Reactienota informatieavond aangepast ontwerp Graafseweg fase 2 Dinsdag 10 november 2020 <i>Versie 22 februari 2021</i>		
Naam, adres, etc	Opmerking	Reactie Gemeente
	<ul style="list-style-type: none"> Is het mogelijk en gewenst om bij de nummers 230 – 224 tussen rijweg en fietspad een strook struikjes te plaatsen? daar waar nu een reep klinkers is, tussen de lantaarnpalen. er kwam een wat mij betreft ietwat onbevredigend antwoord: de strook tussen weg en fietspad zou te smal zijn voor aanplant van een heg of iets van dien aard. ik denk dat er een misverstand is geweest: de strook vanaf de looimolenweg naar de rozenstraat is inderdaad slechts één stoeptegels breed. mijn vraag echter gaat over het stukje graafseweg bij de nummers 230-224. het gedeelte tussen bushalte en looimolenweg. De breedte van de strook tussen 230-224 telt 3 stoeptegels = 90 centimeter. ik zag dat aan de zijde van de campusbaan - waar de stroken 70, 50, 40 centimeter breed zijn - groen geplant is, dus dacht ik dat dit ook bij deze strook aan de graafseweg wel zou kunnen worden toegepast. mocht er onverhoopt toch geen struik/heg geplaatst kunnen/mogen worden, dan graag de stoeptegels eruit en gras erin. 	<ul sty

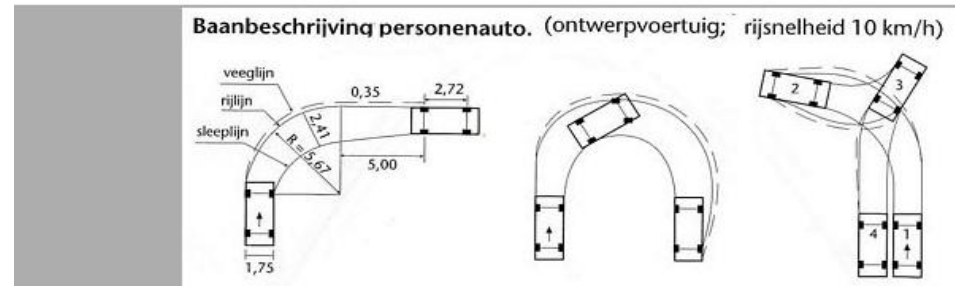
<ul style="list-style-type: none"> • Busbaan: Als het verkeer minder in de stad zou worden is het belangrijk, dat de mensen snappen dat het met openbaar vervoer sneller gaat dan met het eigen auto. Daarvoor zou het goed zijn, dat de bus langs de particuliere auto's kan rijden. Misschien is het goed nog eens over de 2 banen van de Rozenstraat naar de Willhelmse Weg na te denken. De verkeer rijdt dan al op 1 baan. Dus naar hoeft er niet meer geritst worden. De mensen die zaterdag naar de stad willen hebben dan zo iets als: "Hm, nu staan we hier te wachten terwijl de bussen en de fietsers veel sneller in de stad zijn. • Bomen: Als er bomen in de straat komen is het goed er iets bij te verzinnen waarbij de bewoners kunnen helpen de bomen te redden te overleven. Misschien kan er een irrigatieshulp rond de bomen aangebracht worden. Met zo een ring loopt het water niet weg. Ik heb in Duitsland volgende oplossing gevonden https://greenleaf.de/stadtbaum-standorte/wurzelraum-versorgung/bewaesserung-rootrain/. He zou jammer zijn als al dat dure groen na het eerst jaar weer verdwijnt. • Doorgaand verkeer: Het is soms heel duidelijk dat grote vrachtwagens die bij ons langs rijden geen bestemmingsverkeer zijn. Op de Grifdijk is het gelukt de auto's, die tijdens de spits 	<ul style="list-style-type: none"> • Dit is niet mogelijk met het huidige verkeersaanbod. Bij de verkeerslichten bij de Willemsweg zijn twee rijstroken stad inwaarts nodig. • Na aanplant heeft de aannemer nog minstens een jaar de plicht om de boom in leven te houden/water te geven. Verder zorgen we bij nieuwe bomen dat er voldoende goede grond is om te groeien. • Hoe ziet u dat het geen bestemmingsverkeer is? De Graafseweg is een weg waar iedereen mag

<p>langsrijden duidelijk te identificeren. Deze krijgen dan een waarschuwing. Als aan het begin van de Graafseweg het verkeer en aan de Waalbrug het verkeer gescand wordt kan dat worden vermindert. Ook een bord "alleen bestemmingsverkeer" zou ook kunnen helpen.</p>	<p>rijden. We hebben de (politieke) opdracht om het verkeer op de Graafseweg niet te laten toenemen, en niet om het verkeer minder te laten worden.</p>
	<p>Verbeterpunten stuk Wolfkuilseweg - Cavaljeweg:</p> <ul style="list-style-type: none"> • Fiets/voetpad 2 kleurenscheiding • Groenstrookjes bij boskapel parkeerstrook overbodig(= genoeg groen aanwezig) anders wordt inparkeren te moeilijk en kost onnodig parkeerplaatsen b.v bij begrafenissen en andere bijeenkomsten en ook voor bewoners die niet de auto in hun tuin parkeren. • Betere bewegwijzering voor fietsers staduitwaards bij kruising Wolfkuilseweg/Graafseweg. • Verder zijn wij positief over het kruispunt bij de Calvaljeweg en het fietspad naar de Danielsweg. • Liefst hadden wij helemaal geen fiets/voetpad maar een mooi breed voetpad gehad. Wij zijn toch bang dat dit niet alleen door bewoners gebruikt gaat worden. 	<ul style="list-style-type: none"> • We hebben besloten om hier geen fietspad te maken, maar het bestaande trottoir te verbreden tot ongeveer 2.00m breed. • We laten de parkeerstrook ten noorden van de Graafseweg ongewijzigd. • Zullen we naar kijken. • Mooi. • We hebben besloten om hier geen fietspad te maken, maar het bestaande trottoir te verbreden tot ongeveer 2.00m breed.
